ZMĚNOVÝ LIST Č. 1	
Stavba :	„VODNÍ NÁDRŽE NA CVIČÁKU“
Stavební objekt:	SO 03 Vodní nádrž 2
Název změny :	Bezpečnostní přeliv

D. Situace - nové umístění bezpečnostního přelivu

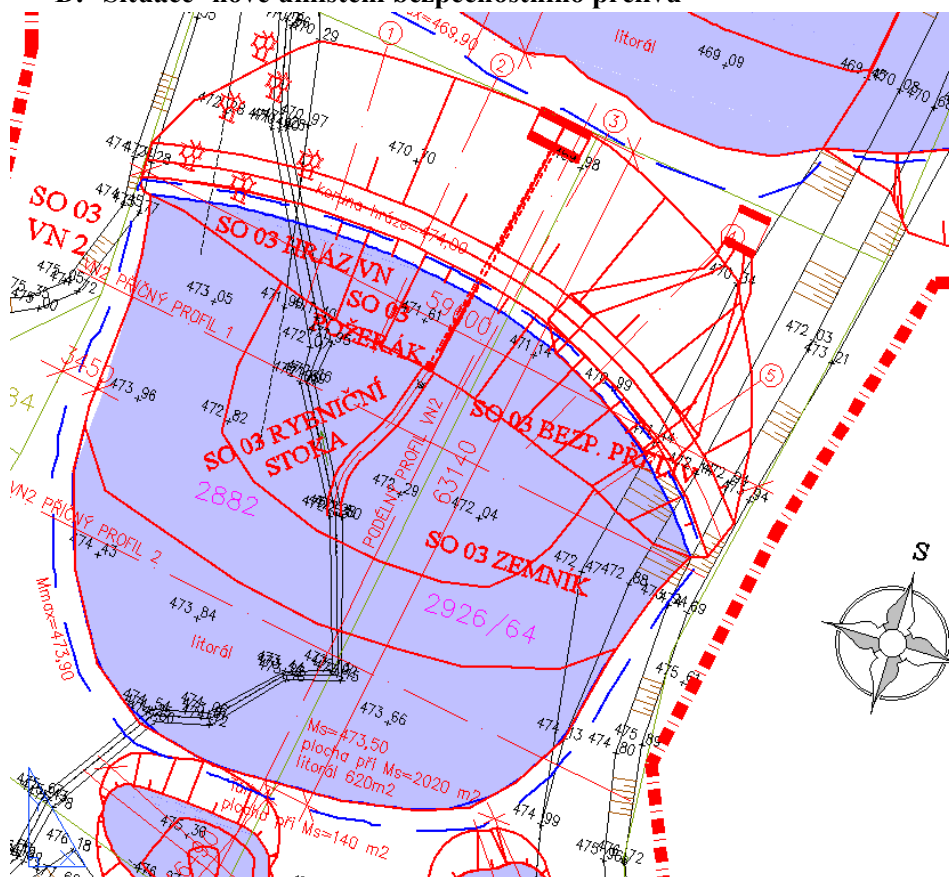
V projektové dokumentaci je bezpečnostní přeliv umístěn při levostranném zavázání tělesa hráze. Na žádost objednatele bude bezpečnostní přeliv umístěn k pravostrannému zavázání tělesa hráze.

Důvodem je to, aby při údržbě tělesa hráze bylo možné najíždět na korunu hráze z levé strany bez přejíždění bezpečnostního přelivu.
